SA.CO.I.3 - Rinnovo e potenziamento del collegamento HVDC Sardegna - Corsica - Italia

OSSERVAZIONI

Nell'ambito del procedimento di Valutazione di Impatto Ambientale, codice procedura n. 4811, di cui all'istanza del 13 agosto 2019, in relazione all'intervento progettato da Terna Rete Italia s.p.a. e denominato "SA.CO.I.3 - Rinnovo e potenziamento del collegamento HVDC Sardegna-Corsica-Italia"

SENTIERO 10
SUVERETO - MONTE PELOSO - FORNI
KM 5,2 | ORE 1:30
GRADO DI DIFFICOLTA': FACILE

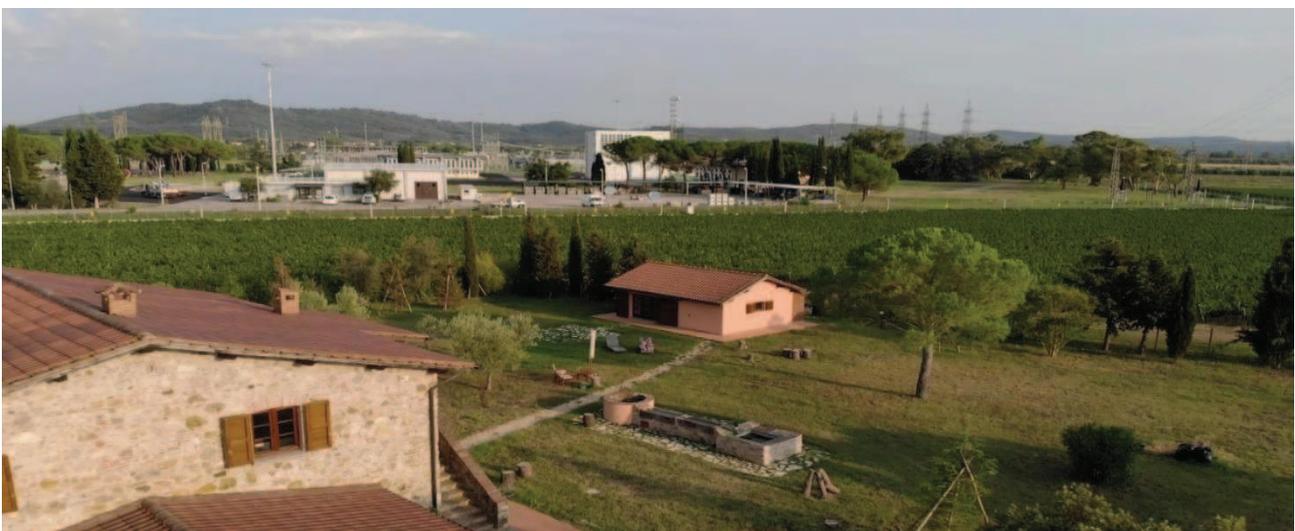
3.1. Criticità sulla valenza paesaggistica. Terna valuta in modo incompleto l'impatto paesaggistico generato dall'opera, omettendo di analizzare quale sia l'influenza della nuova stazione di conversione su alcune delle principali visuali dell'area di intervento. Si è già detto sull'impatto che quella costruzione avrà sulle visuali panoramiche dal borgo di Suvereto e della contrarietà al P.I.T. della Regione Toscana, ma l'interferenza è anche con gli itinerari escursionistici della rinomata meta turistica. Uno dei due lati più lunghi dell'area industriale in questione è prospiciente la via dei Forni ed, in particolare, il tratto di quella strada, che costituisce parte del sentiero contrassegnato con il n. 10 sulla Carta dei Sentieri di Suvereto, percorso dagli appassionati di trekking, mountain bike ed equitazione, che dal centro del paese, ai piedi della Rocca Aldobrandesca,

attraversando Monte Peloso, vogliono raggiungere la località Forni, nonché del sentiero contrassegnato con il n. 11, che pure approda ai Forni.

Quanto riferito da Terna, che le immagini di via dei Forni prima e dopo la realizzazione dell'opera sono state effettuate dal "punto più prossimo alla stazione" (pagg. 152 e 153 della Parte 4 dello Studio di Impatto Ambientale) non corrisponde al vero. Il punto più prossimo alla progettata nuova stazione nella collocazione di cui all'Alternativa 2 è l'immobile di proprietà dell'avv. Sammartino, adibito anche a B&B, che in quelle riproduzioni fotografiche sembra quasi un annesso della centrale Terna. Qui di seguito la riproduzione fotografica dell'immobile e delle vigne biologiche, con ritratto anche uno scorcio delle costruzioni di dimensioni molto più ridotte attualmente esistenti nell'area industriale adiacente e destinate ad accogliere il personale ed i mezzi.

Non sono state per nulla rappresentate le visuali da altri due punti più prossimi alla stazione (sempre nell' *"alternativa 2"*) e, precisamente, dal punto più prossimo sulla strada comunale dei Forni e dall'area, in cui è già prevista la realizzazione delle Terme di Suvereto.

Proprio quelle immagini del territorio, che si riferisce falsamente come effettuate dal punto più prossimo alla stazione, consentono a Terna di concludere che *"l'incidenza sulla variazione della percezione del contesto paesaggistico generale può essere valutata come scarsamente significativa"*.

➡ **Si contesta la riferita conclusione perché non può essere ragionevolmente valutato come nullo l'impatto ambientale di un edificio che mantiene *"quasi le stesse altezze dei rilievi sullo sfondo"*, e perché fondata su una rappresentazione non veritiera del contesto territoriale, laddove si riferisce di un'area *"scarsamente frequentata"* che rende l'opera *"percepibile soltanto da un numero limitato di osservatori"*.**

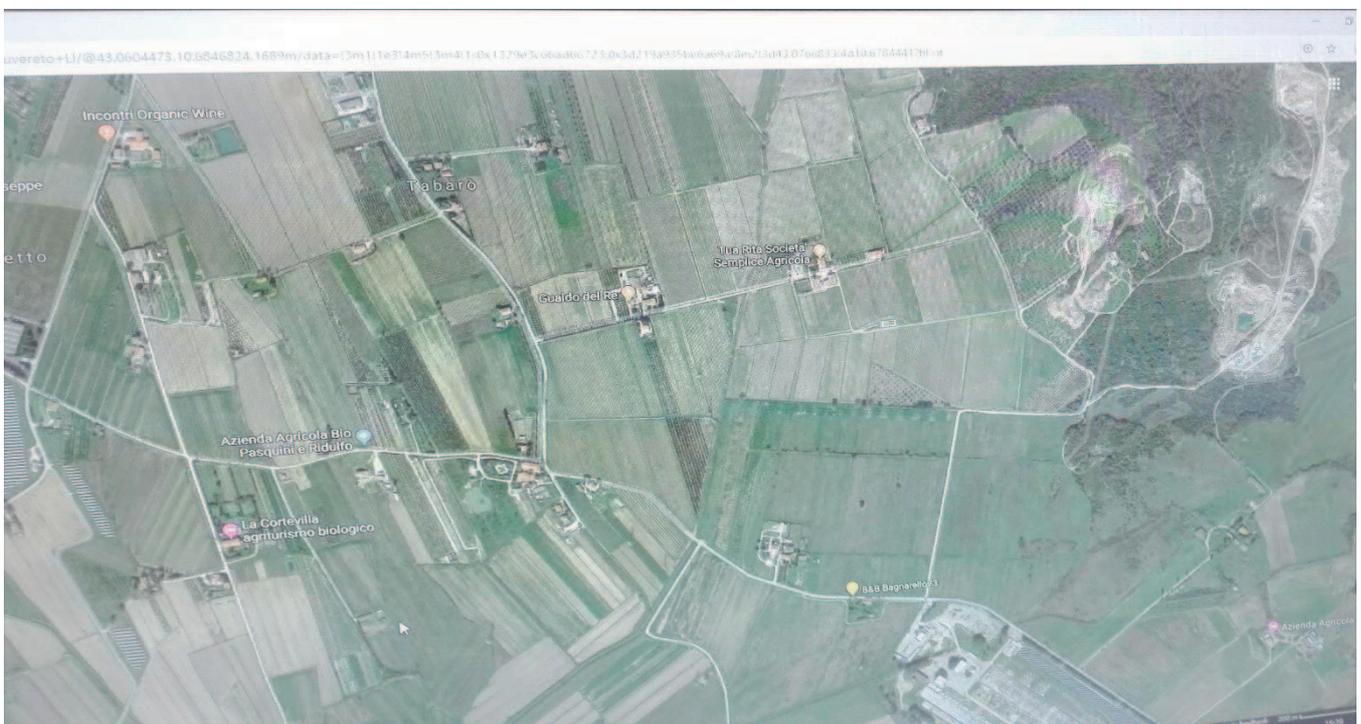
La stazione elettrica di Suvereto è oggi circondata da vigneti e campi coltivati ed, in particolare, il suo confine nord-ovest, ove viene localizzata la “*alternativa 2*”, è circondato da vigne biologiche di proprietà della signora Gigante.

► Si contesta a Terna di non avere valutato l'impatto che la costruzione della nuova stazione avrà sulla valenza economica e sociale del territorio, con conseguente alterazione dell'analisi costi/benefici del progetto.

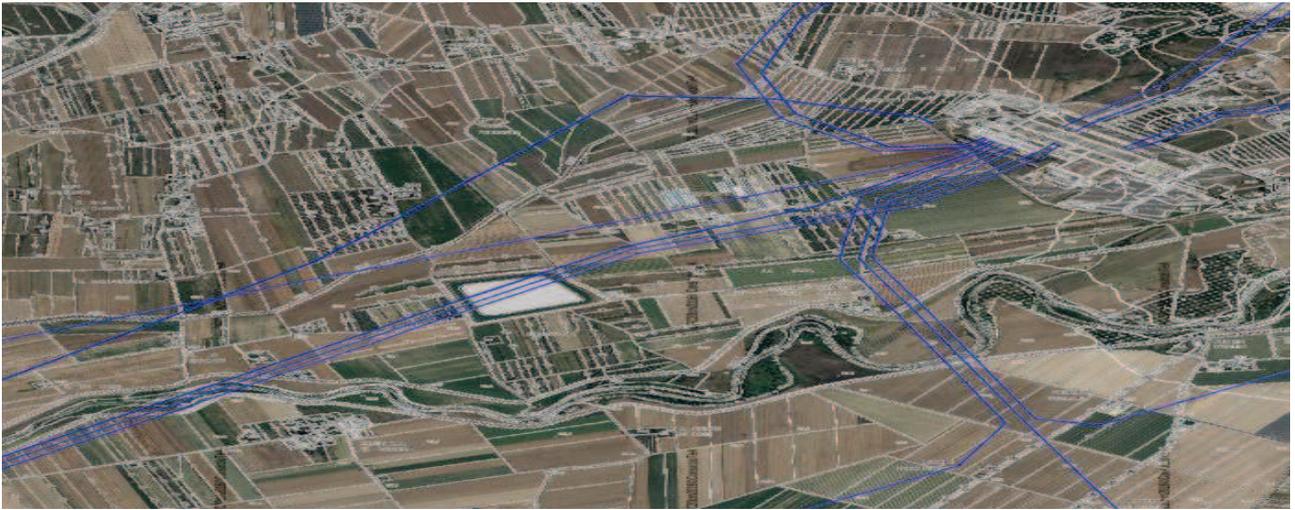
Le recenti misurazioni effettuate dell'ARPAT esclusivamente sul perimetro dell'area industriale dei Forni hanno evidenziato il mancato raggiungimento dell'obiettivo di qualità, stabilito in 3 microtesla per le nuove installazioni dal DPCM 8 luglio 2003, relativamente a luoghi adibiti a permanenza superiore a quattro ore giornaliere.

Scrive l'ARPAT che *“in corrispondenza delle linee si sono registrati valori istantanei superiori al valore indicato quale limite per la mediana su 24 ore per le nuove abitazioni e che meritano approfondimenti sulle possibili interferenze delle linee a 50 Hz con gli edifici lungo il percorso”*. Si tratta dei punti 2, 3, 4, e 5 attraversate da linee che sovrastano campi coltivati ed abitazioni che restano esposte a rischi inaccettabili, ove solo si trattasse di una nuova installazione.

Non appare ragionevole progettare un investimento di oltre seicento milioni di euro, senza minimamente preoccuparsi delle condizioni attuali della stazione e della rete, in relazione ai già accertati superamenti dei limiti di emissioni.

➡ **Si contesta a Terna che nell'ambito del progetto di rinnovo e potenziamento dell'attuale collegamento elettrico HVDC tra Sardegna, Corsica e Penisola Italiana non si sia posta come obiettivo prioritario quello di far rientrare nei limiti prescritti dalla legge le emissioni elettromagnetiche a tutela della salute pubblica e non abbia considerato il rischio conseguente alla realizzazione della Stazione di conversione ad una distanza inferiore a cento metri da campi coltivati, da un'abitazione adibita a residenza e soggiorno per turisti e dalle Terme di Suvereto, in cui è prevista la permanenza prolungata di numerosi ospiti e dipendenti.**

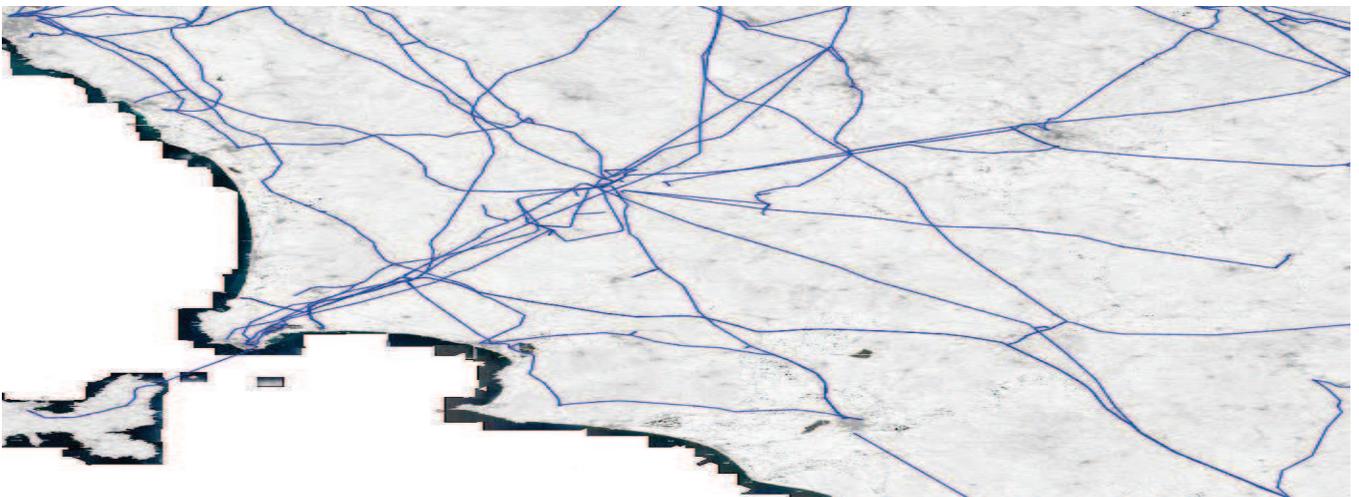
4.2. Razionalizzazione della rete aerea. La costruzione di un elettrodotto,

affinché non costituisca una barriera artificiale sul territorio, necessita di una attenta fase progettuale, che controlli le condizioni di intervisibilità, in quanto tali opere caratterizzano e modificano vaste parti del territorio. Ogni sforzo progettuale deve essere rivolto a contenere quanto più possibile l'impatto paesaggistico dell'infrastruttura, individuando con cura il migliore tracciato, per minimizzare l'interferenza sul territorio e prevedere idonee opere di mitigazione in grado di contrastare gli effetti negativi dell'intervento.

In Val di Cornia queste buone pratiche sono state completamente obliterate e l'impatto sul paesaggio, che si estende dalla Stazione elettrica dei Forni a Suvereto fino al mare di Piombino è devastante con un intreccio impressionante.

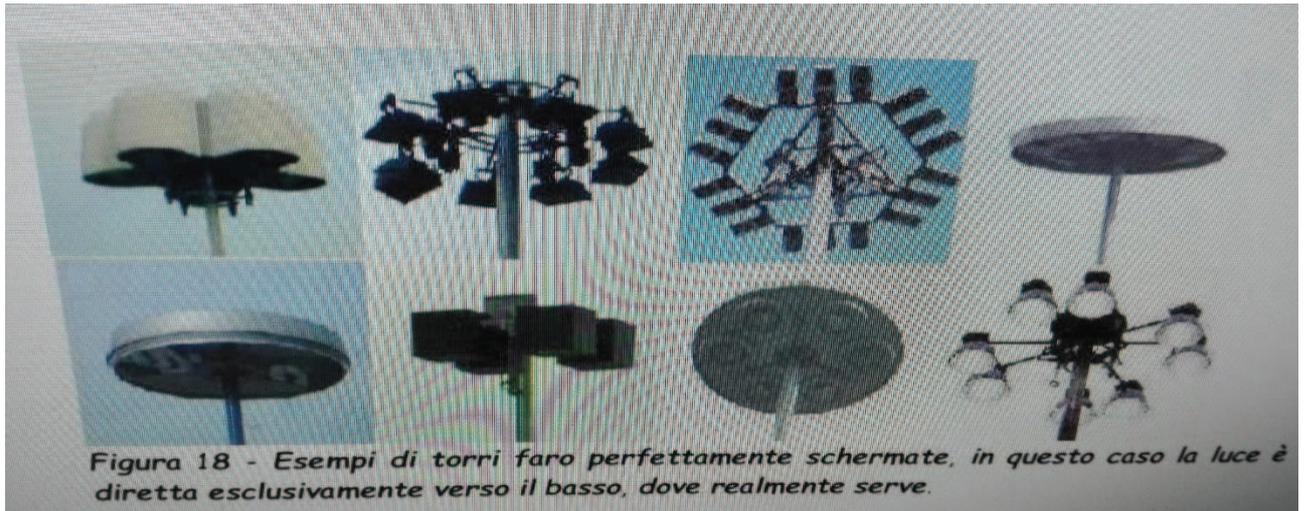
Nessuna stima delle emissioni in fase di cantiere, quali le polveri generate dal transito di automezzi e dalla movimentazione del terreno, nonché delle emissioni inquinanti da traffico. Si ricorda che l'ARPAT, in collaborazione con la provincia di Firenze, ha realizzato un documento guida (*"Linee guida per la valutazione di polveri provenienti da attività di produzione, manipolazione, trasporto, carico e*

stoccaggio di materiali polverulenti – All. 1 parte integrante della DGP.213-09”) che fornisce la metodologia di stima ed alcuni valori di riferimento con cui confrontare i valori ottenuti, al fine di quantificarne l’impatto ambientale.

Tuttavia la Terna a pag. 84 della Parte 2 dello Studio di Impatto Ambientale si limita ad indicare genericamente *“le misure di mitigazione generalmente adottate da Terna in fase di realizzazione, di esercizio e di demolizione per ridurre o eliminare potenziali perturbazioni al sistema ambientale”*, il cui elenco non può di certo ritenersi idoneo supporto di un serio studio di impatto ambientale.

► **Si contesta a Terna la carenza di un’analisi anche solo previsionale delle emissioni di inquinanti e la relativa valutazione di impatto sull’ambiente e sulla salute.**

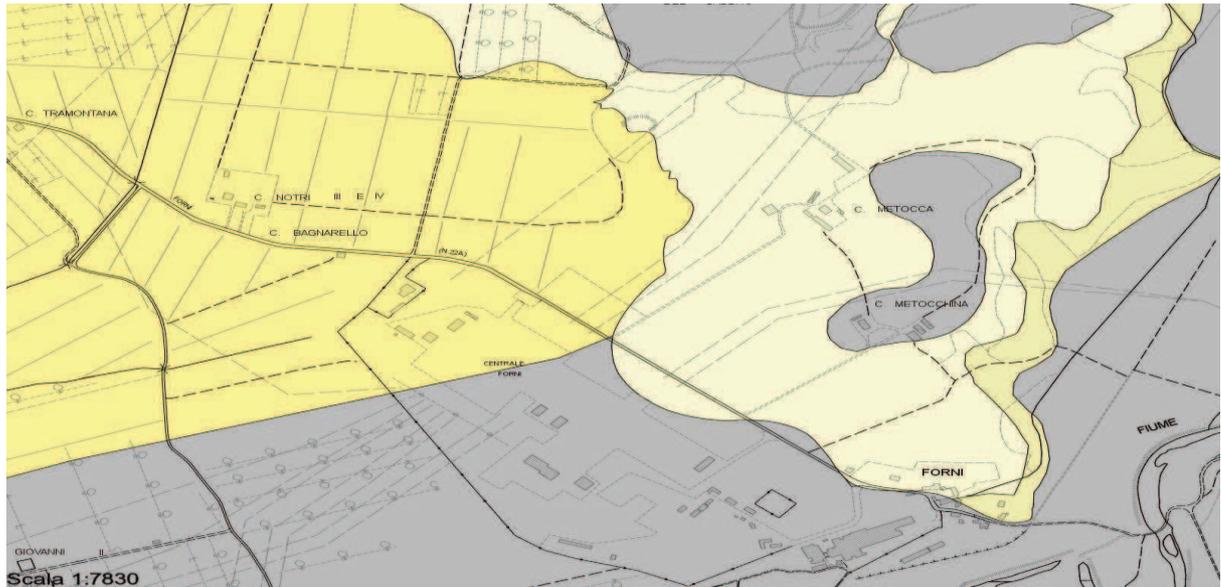
5.5. Viabilità e traffico veicolare. Nello Studio della Terna manca una valutazione separata della fase transitoria per la realizzazione dell'opera e di quella a regime, con evidenza di parametri fondamentali quali il traffico veicolare generato dalla movimentazione di mezzi pesanti idonei al trasporto di materiali, escavatori e quant'altro necessario alla cantierizzazione. Manca una valutazione puntuale delle criticità determinate dal transito di tali mezzi sulla strada comunale dei Forni (SP22), inadeguata allo stato attuale anche al contemporaneo transito di due veicoli di media cilindrata.

► **Si contesta a Terna la mancata individuazione di percorsi alternativi**

alla viabilità ordinaria, che non è in grado di sostenere il transito veicolare pesante, connesso alla realizzazione dell'opera progettata.
